Objet : modification n°3 du
PLU-H

Avis de LMH

Remarques de LMH sur les documents de la modification n°3 du PLU-H – février 2022

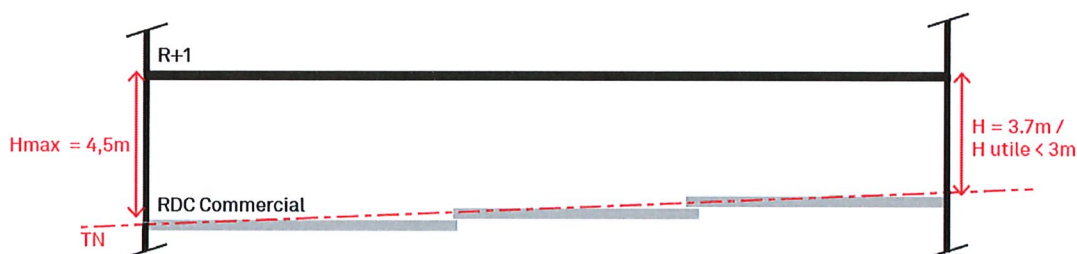
4°) Adapter la règle de hauteur des RDC commerciaux à la réalité du nivellement des espaces publics

Proposition d'assouplir l'attendu réglementaire comme suit de la règle ci-dessous mentionnée dans la justification :

« La hauteur des RDC commerciaux sera fixée à 4.5m maximum (mesurée entre le dessus du plancher bas et le dessus du plancher du niveau immédiatement supérieur.) »

Or, selon le nivellement des espaces publics dû à différentes situations topographiques et des linéaires parfois importants de RDC commerciaux, respecter une hauteur maximale de 4.5m peut engendrer par endroit des hauteurs utiles trop faibles pour des cellules commerciales :

« La hauteur des RDC commerciaux sera comprise entre 4m minimum et 5m maximum (mesurée entre le dessus du plancher bas et le dessus du plancher du niveau immédiatement supérieur), de manière à s'adapter au mieux au nivellement des espaces publics et dégager des hauteurs utiles nécessaires au bon fonctionnement des locaux d'activité. »

Actualisation du plan de composition – 2022

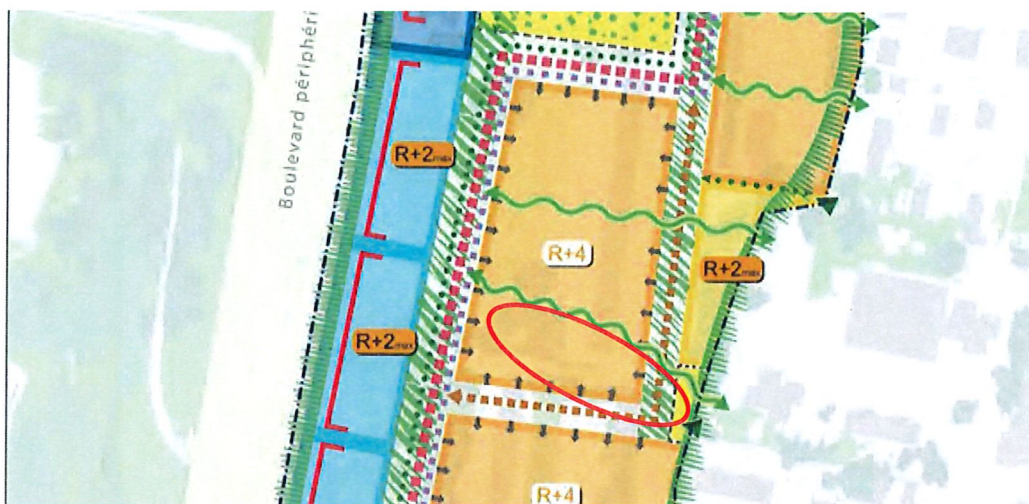
5°) Adapter les règles graphiques d'aménagement

Proposition 1 : supprimer le « principe de césure visuelle à garantir » le plus au sud

Une évolution du plan de composition de la seconde phase du projet a été motivée par :

- L'intégration d'Adoma au programme de la ZAC
- Une meilleure préservation du patrimoine arboré existant
- Précision des droits à construire par opérateur et phasage

Aussi, certains principes graphiques compliquent l'évolution de cette composition car il ne s'appuie ni sur une trame d'arbres existants ni sur un enjeu fort de continuité visuelle depuis l'espace public. Il est précisé que la composition de l'ilot assurera une forte perméabilité et que des césures visuelles nord-sud seront garanties par les fiches de lot :
